פורום אורבני גינות העיר 14.10.2026 – סיכום

- **אלפסי 9 - מס' 1993/0664.03**

צילום מסך מתוך מסמכי תכנית רחביה 9988

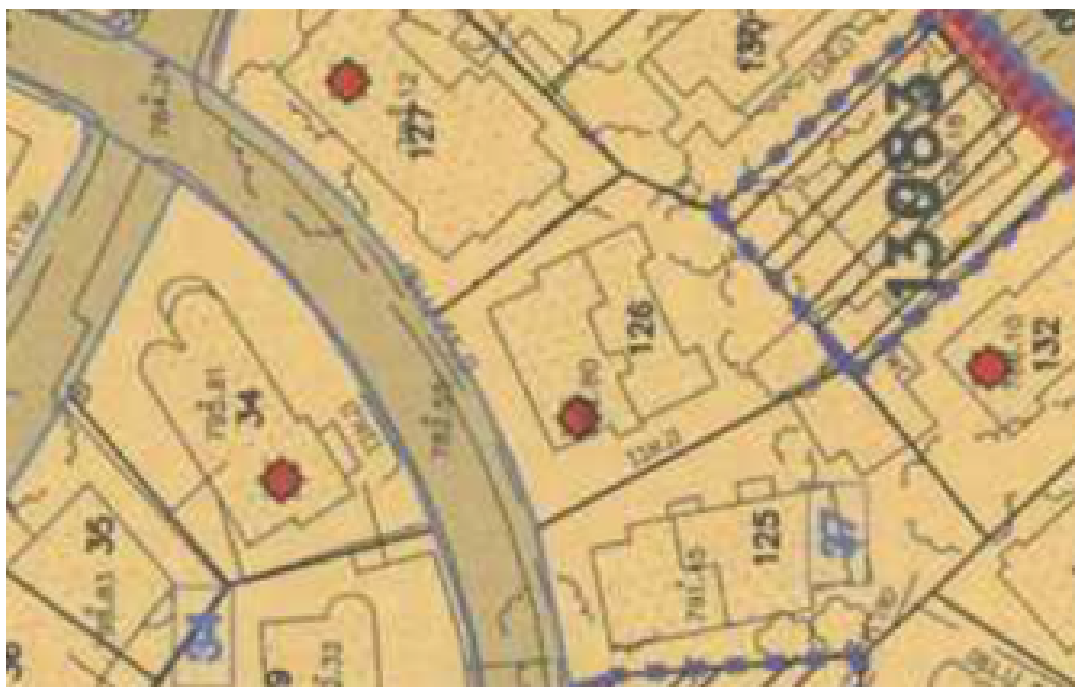
א. עפ"י תכנית רחביה 9988 המבנה בחלקה 126 ברחוב אלפסי 9 מסומן כמבנה לשימור.

מבנה לשימור עפ"י תוכנית 9988 (כרטסת השימור העירונית מס׳ 3429).

עפ"י סעיף 6.1 לתוכנית רחביה 9988, לא תותר הריסת בניינים לשימור, ולא תותר העתקתם או העתקת חלקים מהם, פירוקם והרכבתם מחדש.

צילום GIS של החלקה 126 המראה את העצים.

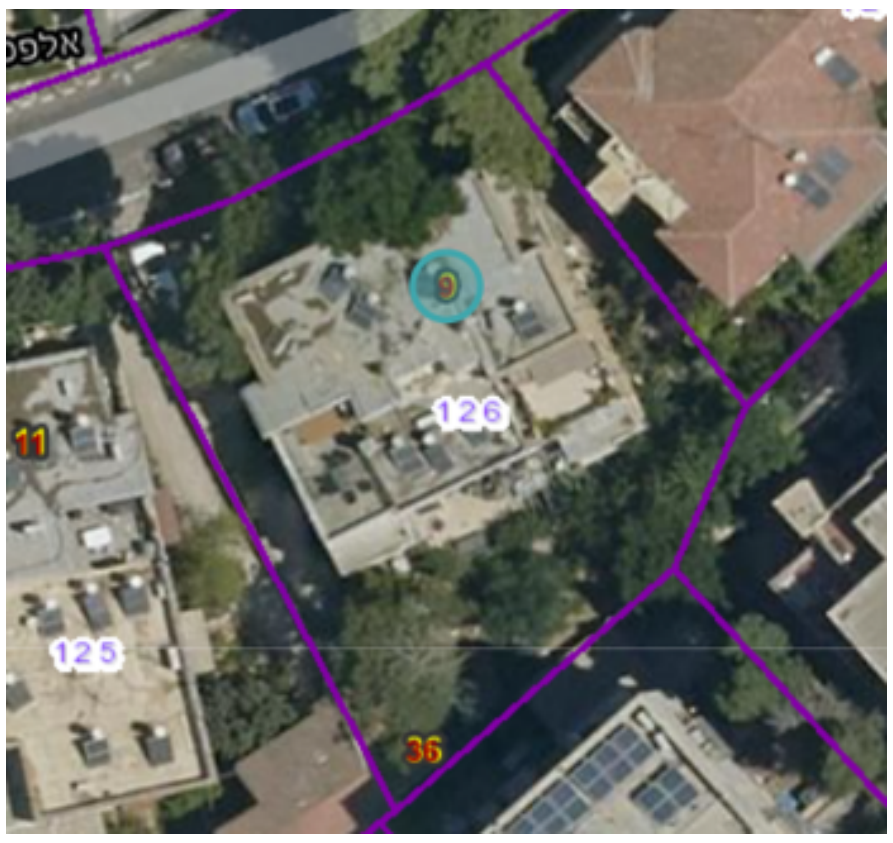
ג. בחלקה ישנם עצים בוגרים בעריכות גבוהה בחלק הצפוני וגם בחלק הדרומי של החלקה. כל העצים האלה מהווים חלק מהנוף של שכונת רחביה – שכונת גנים – ומוסיפים לה לאופי וצביון השכונה ההיסטורית.

ה. התכנית מציעה כריתה של 5 עצים בחלקה אך לא כוללת סקר עצים ולכן לא ברור מדוע עצים וותיקים מסומנים בכחול ולא בצהוב או אדום.

צילום מסך של פרט מתכנית קומת קרקע ממסמכי התכנית

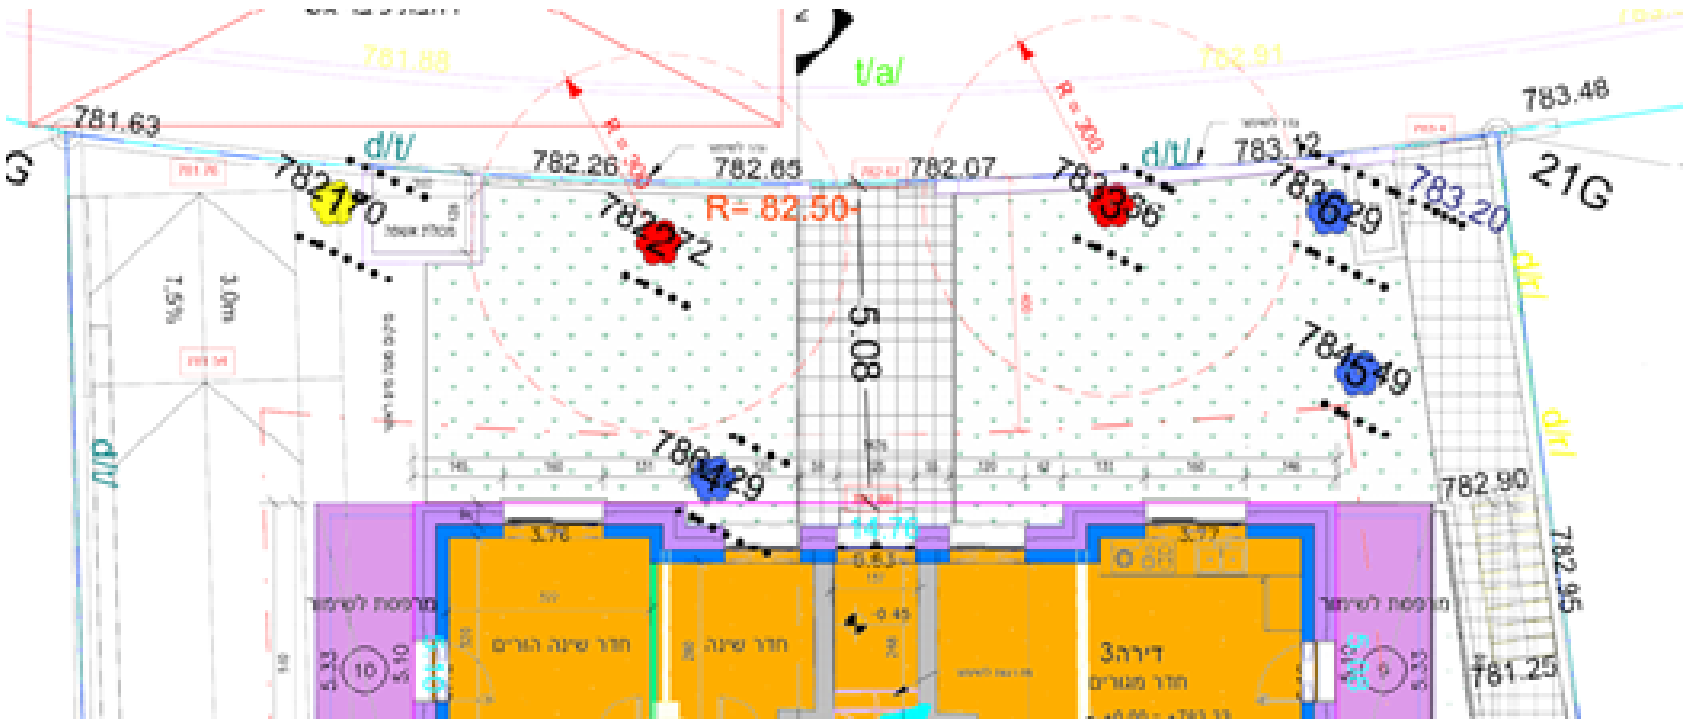
א. כמו כן עצים רבים מסומנים בכחול – ללא גיבוי והסברים של סקר עצים של אגרונום מוסמך.

חתך 1-1 מתוך מסמכי התכנית   *חתך 2-2*

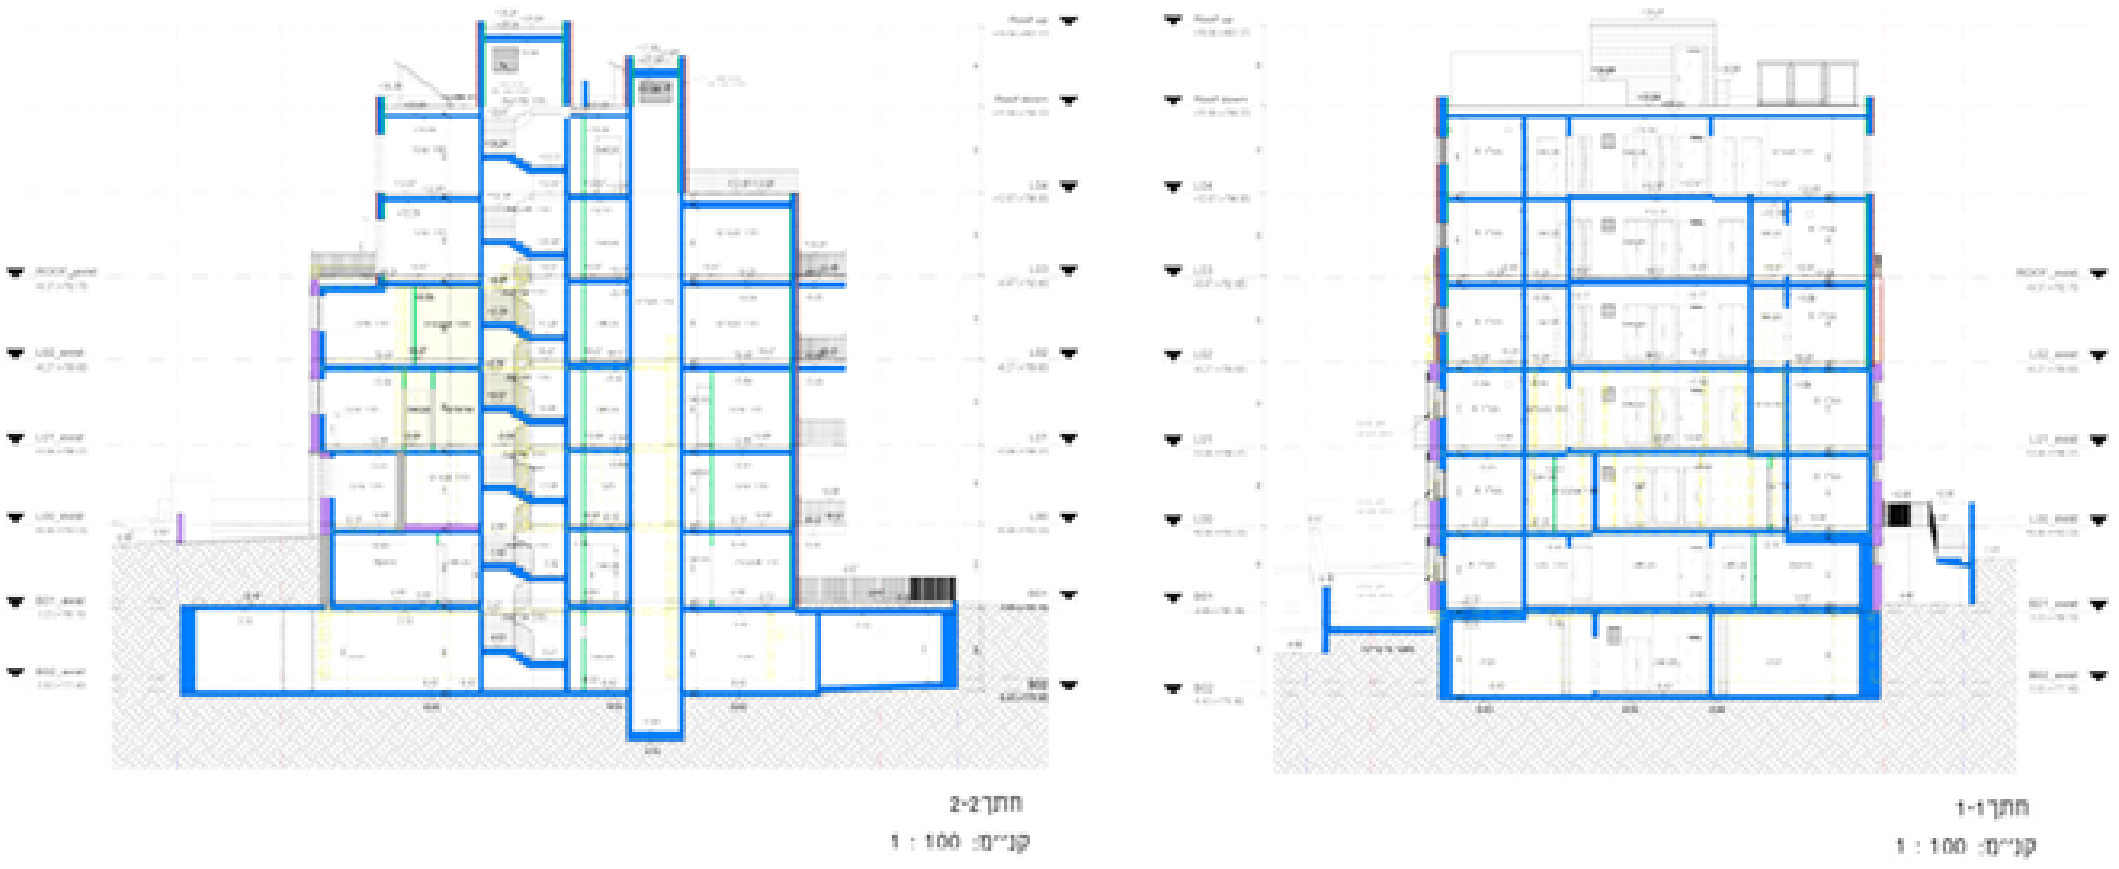
ב. התכנית מציעה בינוי של 6 קומות מלאות בחתך אחד לפחות ונסיגות בחתך אחר:

מודל תלת מימד מתוך מסמכי התכנית

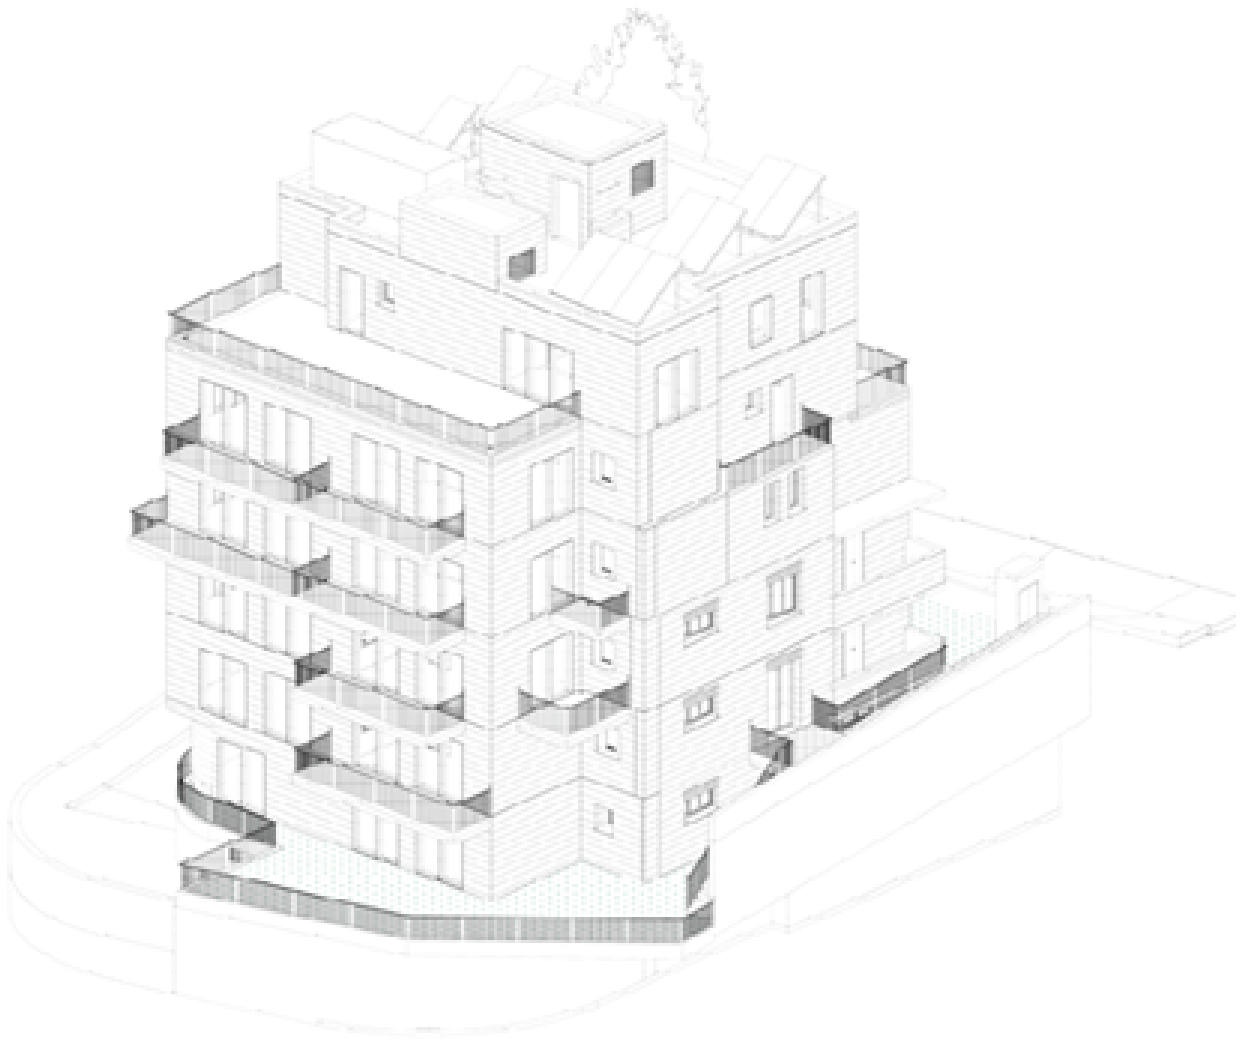
ג. התכנית מציעה בינוי של 6 קומות לפחות בחזית אחת:

חשוב לציין כי עפ"י הוראות תכנית רחביה 9988 ״במבנים לשימור לפי תכנית לא ניתן להציע חריגה מתכנית מאושרת במסגרת תמ״א בכל מסלול ובכל פרמטר (קומות אחוזי בניה תכסית קווי בניין וכו׳).״ ולכן, לא ניתן, לא להרוס ולא לחרוג ממדיניות השכונה ההיסטורית ממספר הקומות הנקבע.

הודעה לפי סעיף 149 לחוק התכנון והבניה

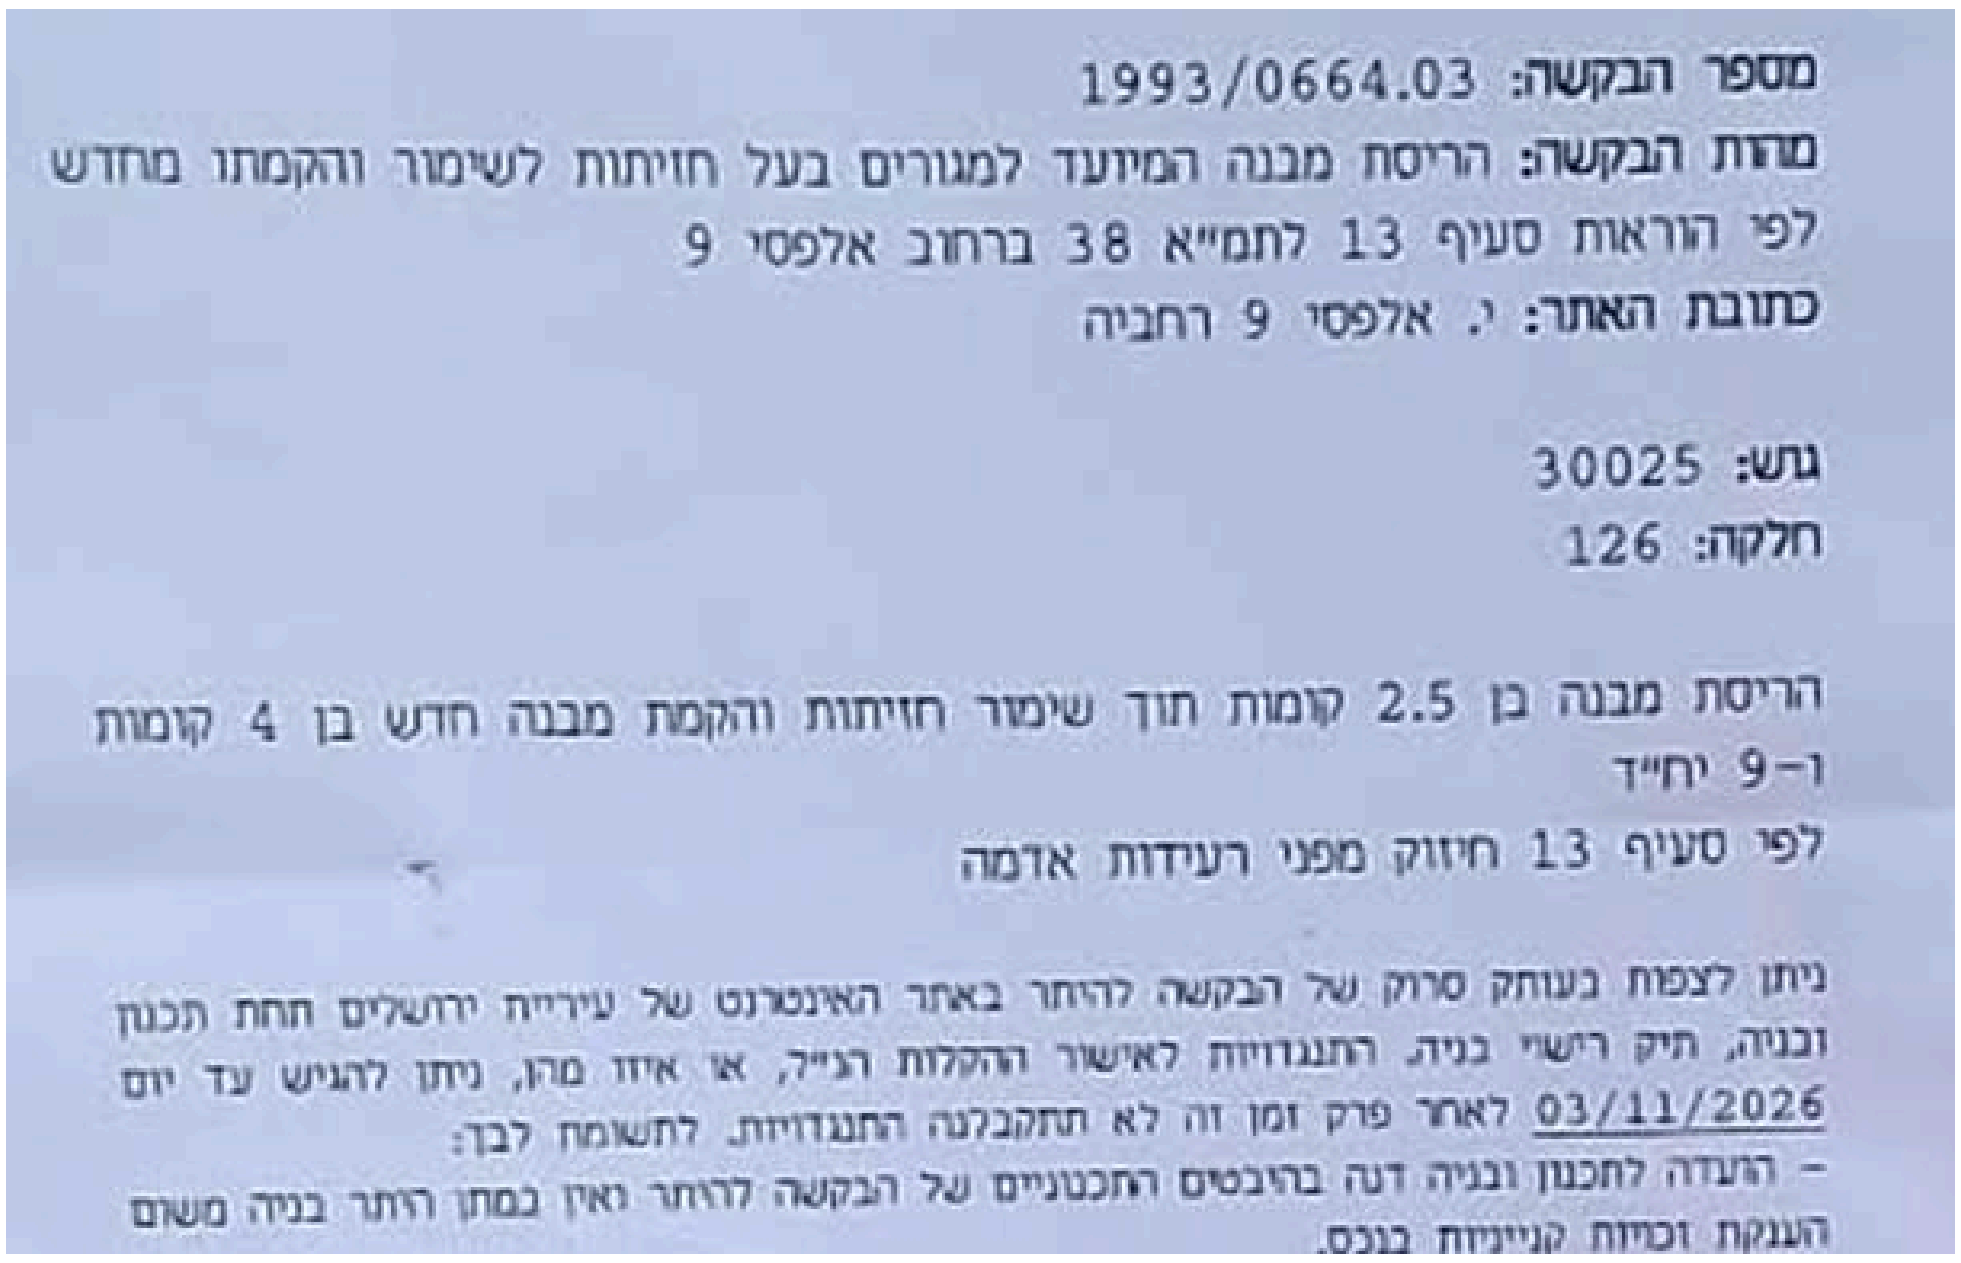
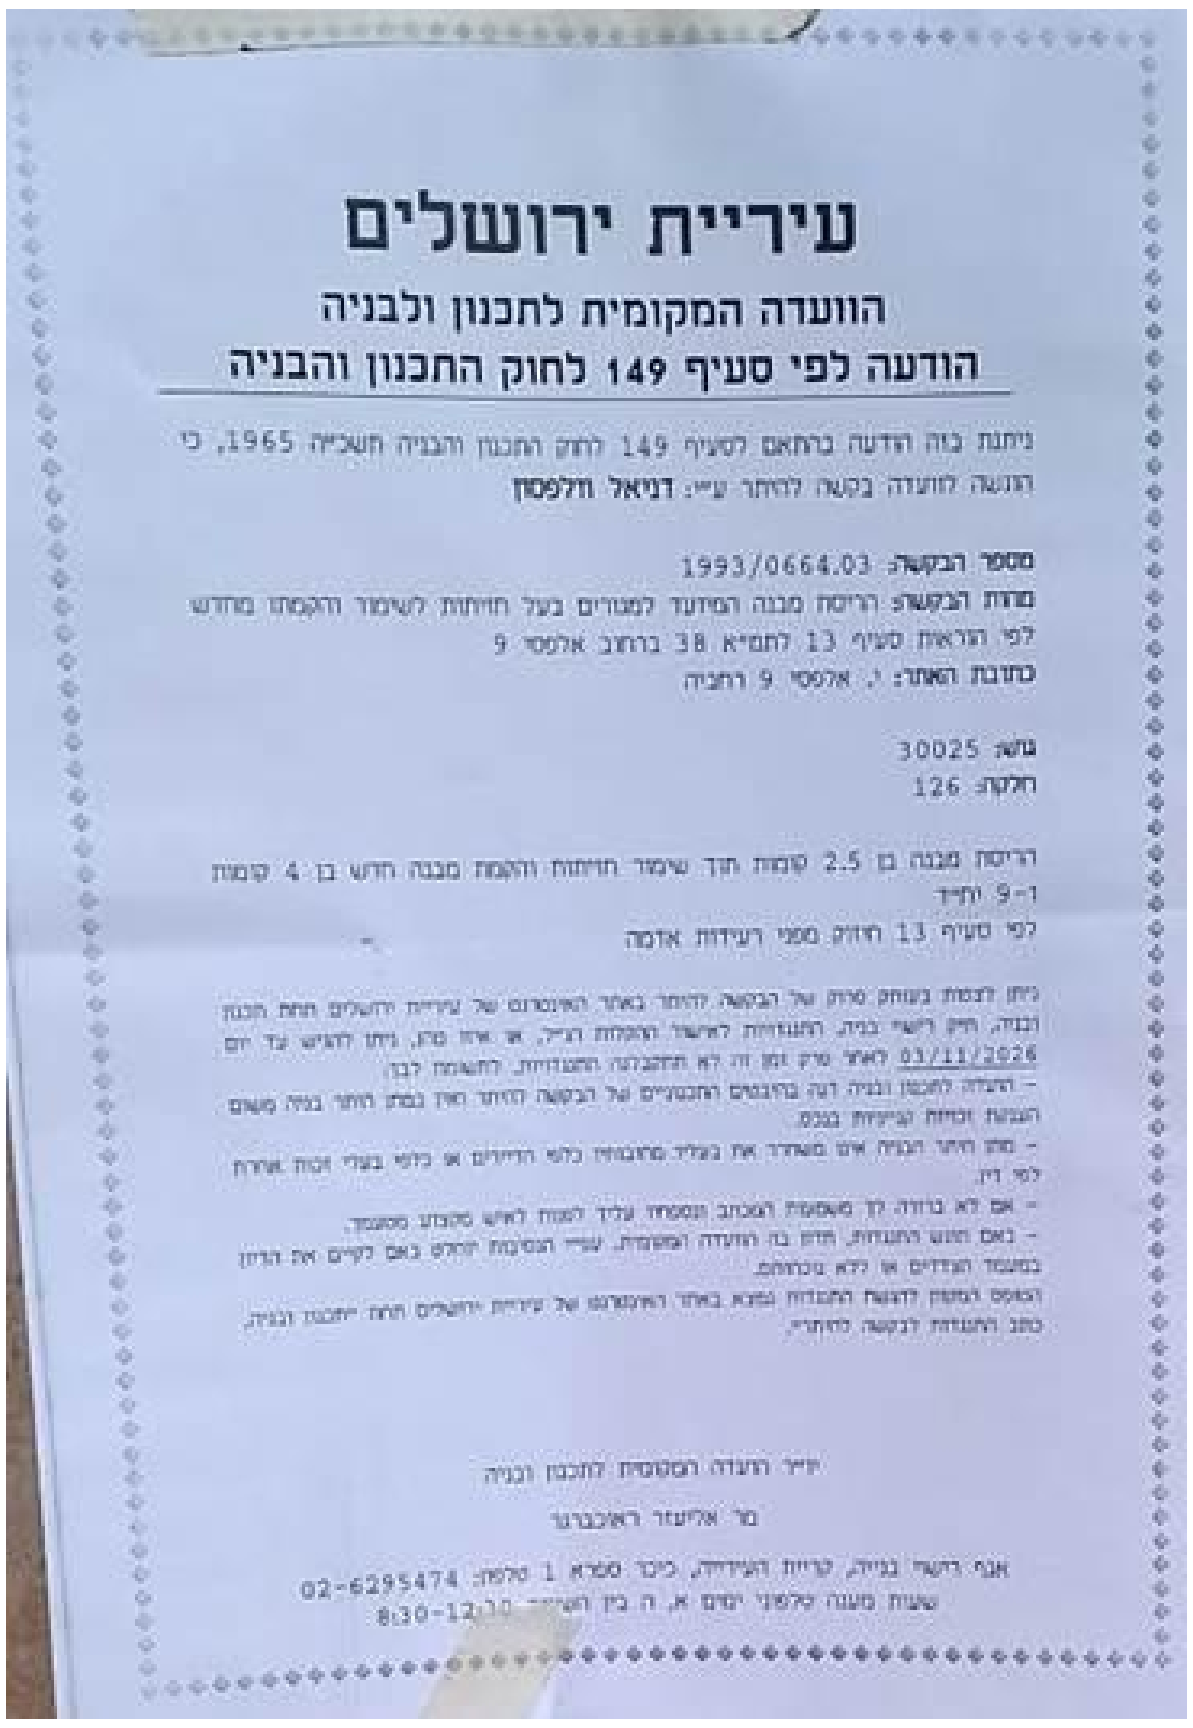
ד. פרסום לקוי של התכנית לשכים ולסביבה. מפניות ותלונות של תושבים, מתברר כי התכנית פורסמה בשפה לא מדויקת כאשר פירסמה "הריסת מבנה בן 2.5 קומות תוך שימור חזיתות והקמת מבנה חדש בן 4 קומות ו-9 יח"ד." במקום להציג את המצב בפועל, של "מבנה בן 6 קומות".

ה. יש להתיחס למגמה של פרסום מטעה בחומרה, כי הודעות המטעות את הציבור לא מאפשרות לציבור לממש את הזכות החוקית שלו להתנגד לתכנית החורגת ממדיניות השכונה שלהם.

ו. לאור התנהלות מטעה כלפי הציבור, המינהל דורש לבטל את הליך הפירסום ולקיים אותו מחדש ע"י פרסום של הודעות מדויקות.
